En atención a la ejecución del contrato de obra PN DIRAF 06-6-10178-22 cuyo objeto es "CONSTRUCCION Y DOTACION EDIFICIO ATENCION AL CUIDADANO E INFRAESTRUCTURA DE SERVICIOS DE LA PRIMERA FASE 1- B DEL COMANDO DE POLICIA METROPOLITANA DE NEIVA Y DEPARTAMENTO DE POLICIA DE HUILA, A PRECIOS UNITARIOS FIJOS SIN FORMULA DE REAJUSTE" cuya interventoría es realizada por la firma CARLOS ARTURO VERGARA NEGRETE con el contrato de consultoría PN DIRAF 06-3-10086-22, respetuosamente me permito remitir a mi General INFORME INCUMPLIMIENTO CONTRACTUAL SERVICIO POSVENTA- formato 2BS-FR-0070 suscrito por el señor CARLOS ARTURO VERGARA NEGRETE representante legal de la de la firma interventora.

Página 1 de 16	PROCEDIMIENTO: ELABORACIÓN, EJECUCIÓN Y LIQUIDACIÓN DE CONTRATOS	 POLICÍA NACIONAL
Código: 2BS-FR-0070		
Fecha: 12-03-2021	INFORME INCUMPLIMIENTO CONTRACTUAL SERVICIO POSTVENTA	
Versión: 0

ASUNTO: Informe novedades posventas del contrato de obra PN DIRAF No. 06-6-10178-22

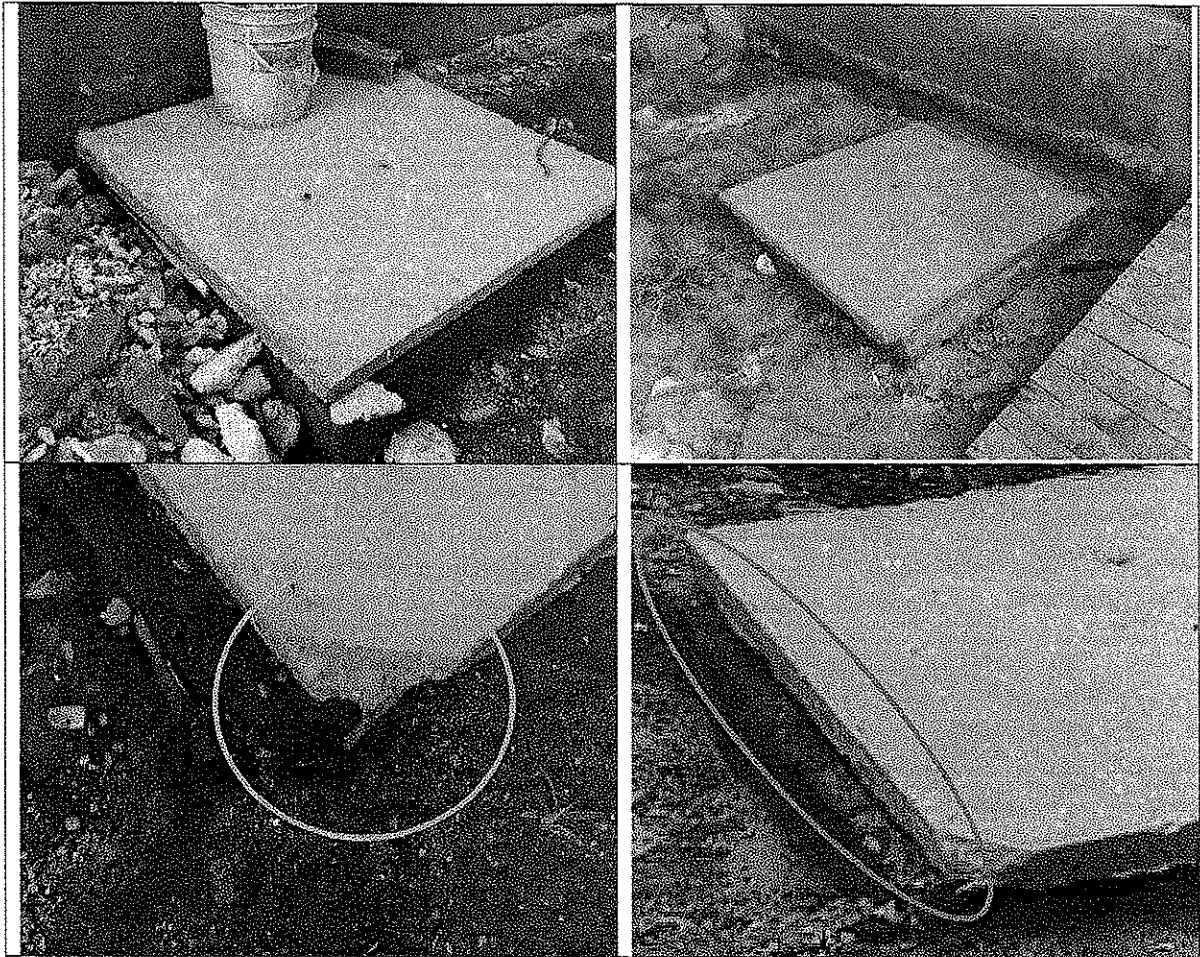
Compromiso N°1 Efectuar actividades del ítem 5.5 referente al suministro e instalación de afinado liso para pisos, escalera y cubiertas, en el cual el contratista de obra se compromete a realizar el afinado del piso de la placa de contrapiso que se ubica en el área del proyecto contratado con una cantidad definida de (2.066) m2, en el tiempo establecido en el cronograma anexo.

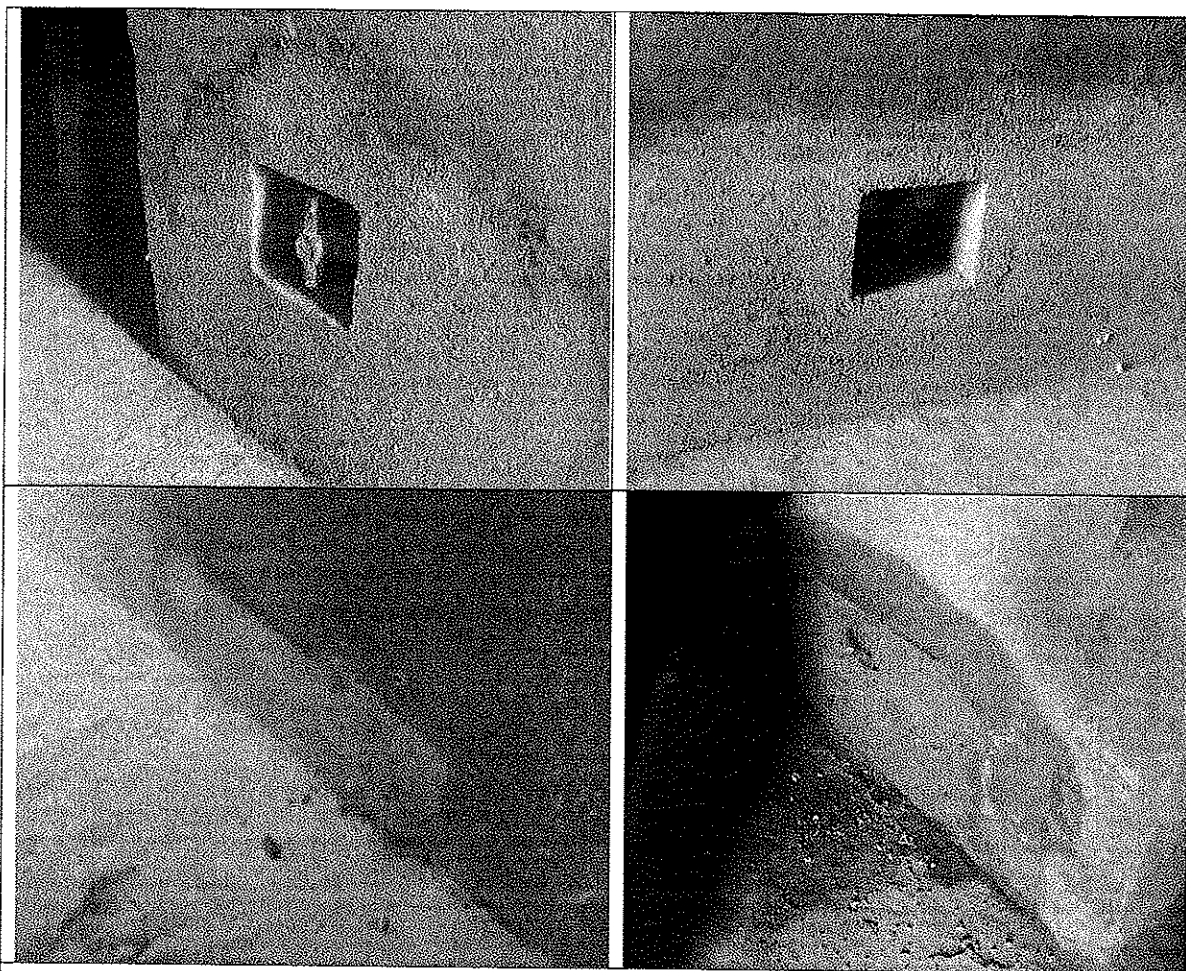
Compromiso N°3: Ítem 6.1.10 suministro e instalación de punto hidráulico PVC-P sanitario Fluxómetro 1.1/4 ". 6.1.11. Suministro e instalación registro pesado cortina tipo RED WHITE ROSCAR 2" y 6.1.12 suministro e instalación de registro pesado cortina TIPO RED WHITE ROSCAR 1 – ½" se debe reubicar la tubería expuesta, con el fin que queden incrustadas en el muro.

El consorcio contratista realizó la reubicación de los puntos mal ubicados y resano los muros afectados en el proceso, sin embargo, para el recibo a satisfacción se le solicitó hacer las pruebas de presión del caso a la tubería bajo la supervisión de la interventoría, pruebas que no realizó el consorcio PONAL LYM y por lo tanto no se pudo corroborar su correcto funcionamiento y por lo tanto no se da por recibida la instalación hidráulica.
